**zum Bebauungsplan und örtlichen Bauvorschriften
„Tristel III“ in Neufra**

Fassung vom: 25.04.2024

Zusammenfassung der Ergebnisse aus der Beteiligung der Öffentlichkeit und Behörden im Rahmen der **öffentlichen Auslegung 17.07.2023 – 18.08.2023** sowie deren Abwägung, Stellungnahme und Beurteilung

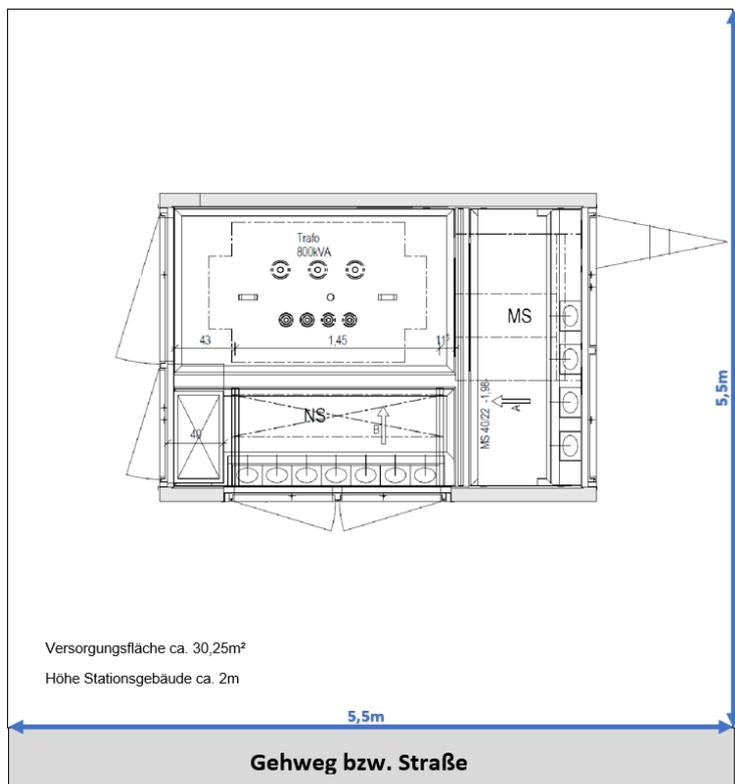
Um die Versorgung des Gebietes mit Strom sicherzustellen, benötigen wir eine neue Umspannstation.

Den in Frage kommenden Bereich habe ich Ihnen im beigefügten Bebauungsplan in rot aufgezeigt.

Wird berücksichtigt.

Die neue Umspannstation wird in Plan + Text festgesetzt.

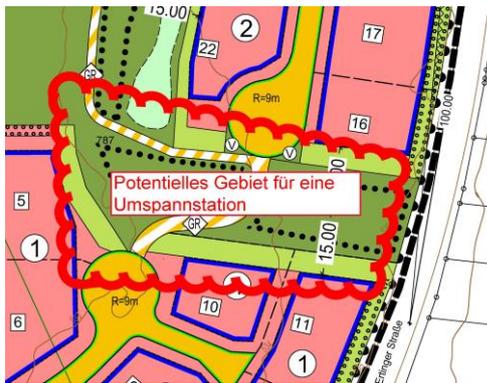
Vorgesehen ist eine Kleinumspannstation in Fertigbauweise, wie folgt dargestellt. Für die Umspannstation ist der minimale Stationsplatz von 5,5m x 5,5m vorzuhalten.
